**Realizzazione della terza corsia nel tratto compreso tra  
Verona Nord (Km 223) e l'intersezione con l'Autostrada A1  
(Km 314)**

**STUDIO DI IMPATTO AMBIENTALE Aggiornamento 2020  
Emissione Settembre 2023 per richiesta integrazioni M.A.S.E.**

**Nota di riscontro alla Richiesta di integrazioni della  
Commissione Tecnica di Verifica dell'Impatto Ambientale VIA e VAS  
del Ministero dell'Ambiente e della Sicurezza Energetica  
- MINISTERO DELLA CULTURA -**

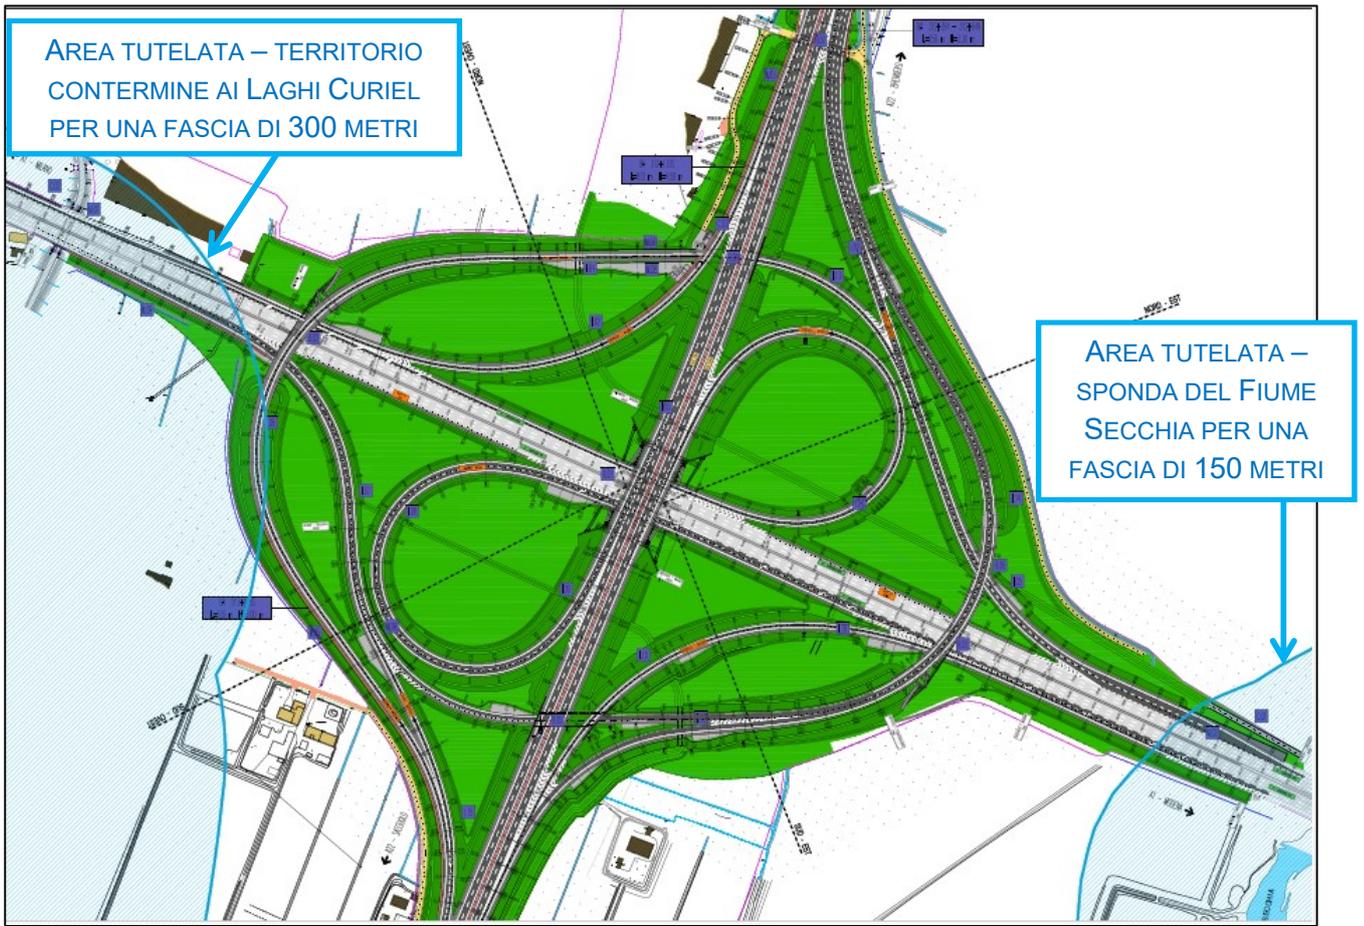
In relazione al tema del paesaggio e, piu' in dettaglio, dell'estensione delle aree vincolate, all'interno delle quali gli interventi sono pertanto subordinati all'autorizzazione paesaggistica, si prende atto che l'Unione Terre d'Argine, la quale ricomprende i Comuni di Campogalliano, Carpi, Novi di Modena e Soliera, mediante una serie di provvedimenti, fra cui la delibera del Consiglio Comunale di Campogalliano n. 34 del 17/7/2023, ha adottato un nuovo strumento urbanistico, denominato Piano Urbanistico Generale – PUG, il quale sulla tavola VT3 - "Aree soggette al rilascio di autorizzazione paesaggistica D.Lgs. 42/2004" individua come nuova area soggetta a vincolo paesaggistico la zona limitrofa ai "Laghi Curiel". Trattasi di ex bacini di cava, i quali vengono ora ufficialmente censiti dal Comune, Ente avente competenza anche in materia paesaggistica, come "laghi" e dunque come beni soggetti a tutela "ex lege".

Il territorio contermina ai laghi per una fascia di 300 metri dalla linea di battigia tocca il margine dell'area sulla quale il progetto prevede la realizzazione del nuovo svincolo di interconnessione fra l'A22 e l'A1.

Al fine di recare evidenza dell'ulteriore – in realta' marginale - interferenza planimetrica fra l'area di progetto e le aree sottoposte a tutela paesaggistica è stata ora redatta l'ulteriore planimetria C.6.9.1 che mostra lo stato di raffronto anche per la parte dello svincolo di progetto che ricade planimetricamente entro i 300 metri dagli ex bacini di cava ora riconosciuti come laghi.
